中部電力

浜岡原子力発電所  
地震による津波のうち  
プレート間地震の津波評価について  
(コメント回答)

2024年1月23日

# プレート間地震の津波評価 コメント一覧表

- ・(2)基準断層モデルの設定方針の整理に伴い、今後のまとめ資料では、検討波源モデルの名称を以下のとおり変更予定。（なお、今回は整理過程を確認できるよう変更前のモデル名称を使用。）

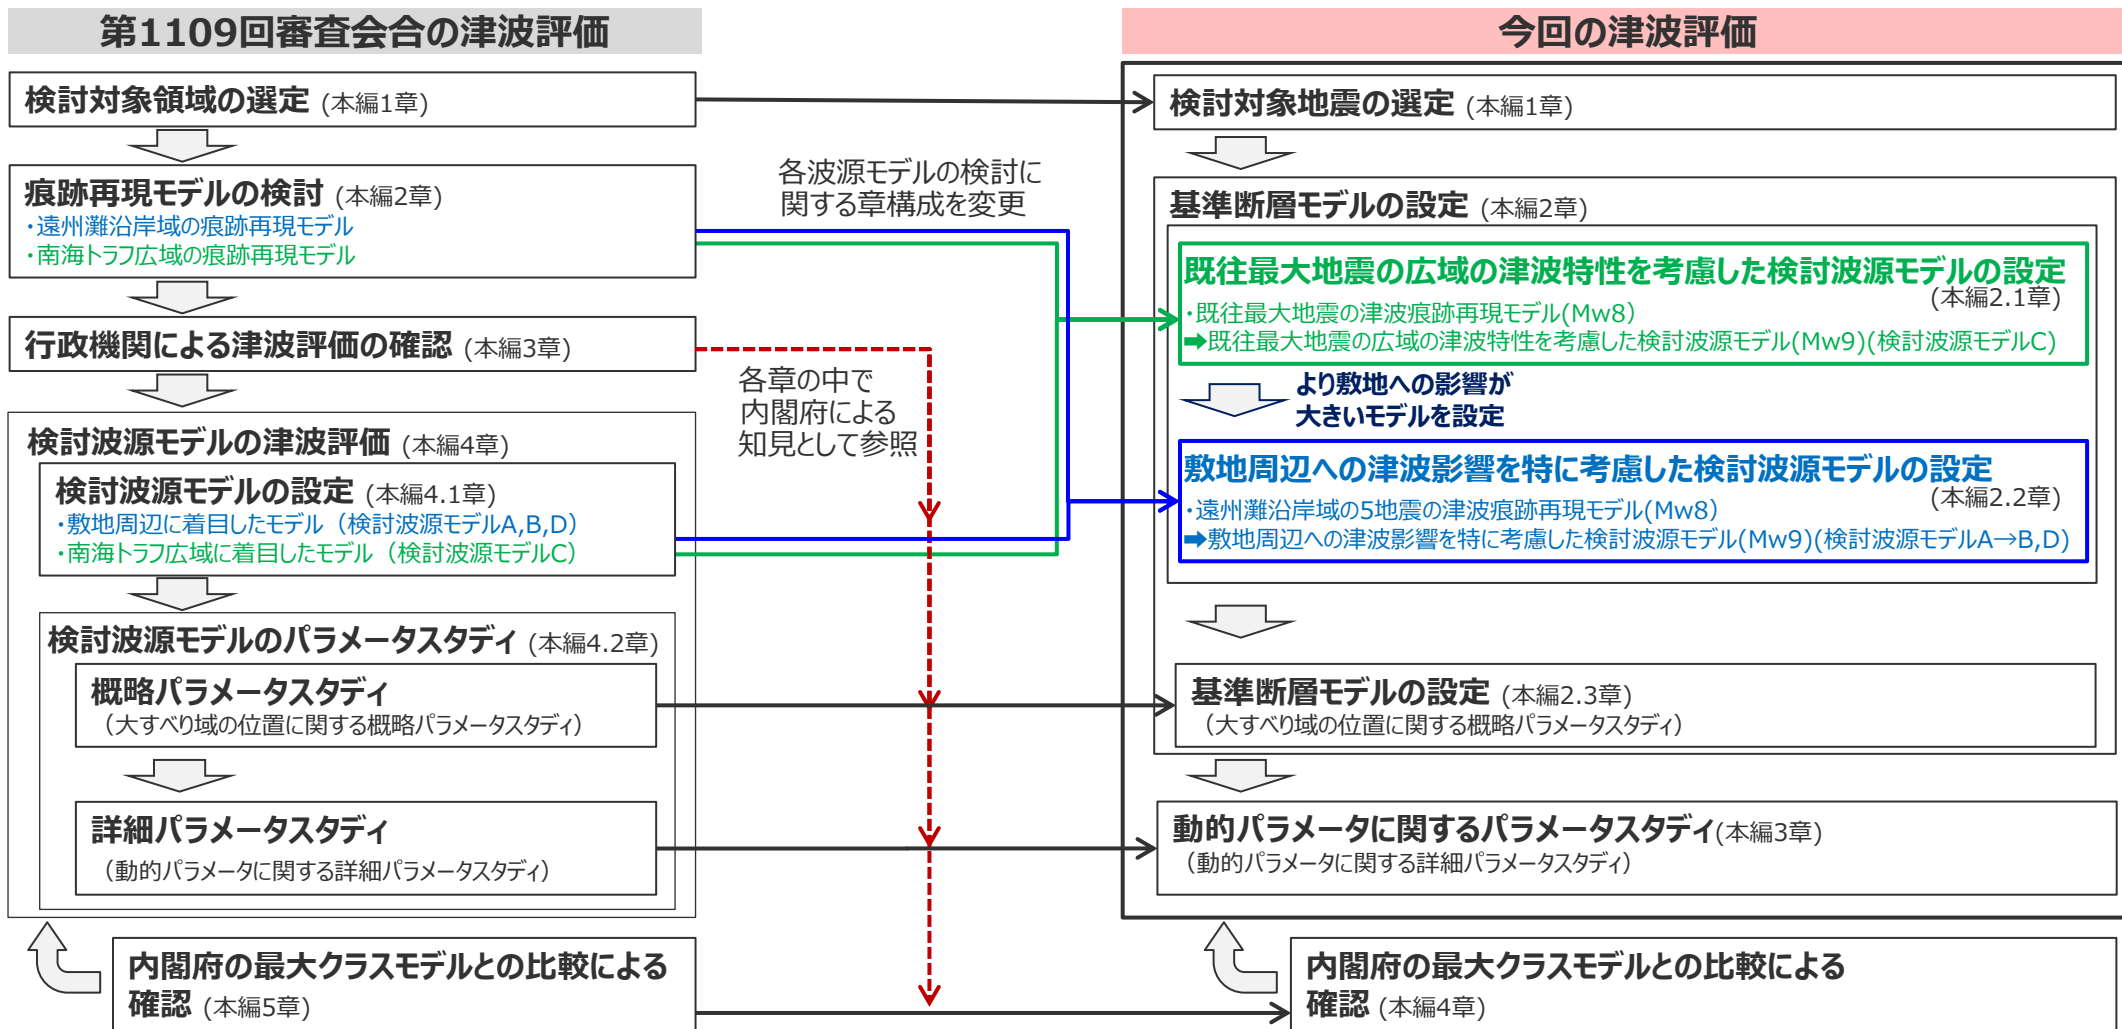
- プレート間地震の津波評価の方針、論理構成を再点検し、痕跡再現モデルあるいは検討波源モデルの位置づけ、パラメータスタディやパラメータスタディの幅などを含め、一連の体系的な内容として整理されているかを確認して説明すること。
- 検討波源モデルのパラメータスタディを再点検し、評価に漏れがなく、評価結果が変わらないかを確認して説明すること。

検討波源モデルC  
検討波源モデルA  
検討波源モデルB-1  
検討波源モデルB-2  
検討波源モデルD

検討波源モデルO（変更あり）  
検討波源モデルA（変更なし）  
検討波源モデルB-1（変更なし）  
検討波源モデルB-2（変更なし）  
検討波源モデルC（変更あり）
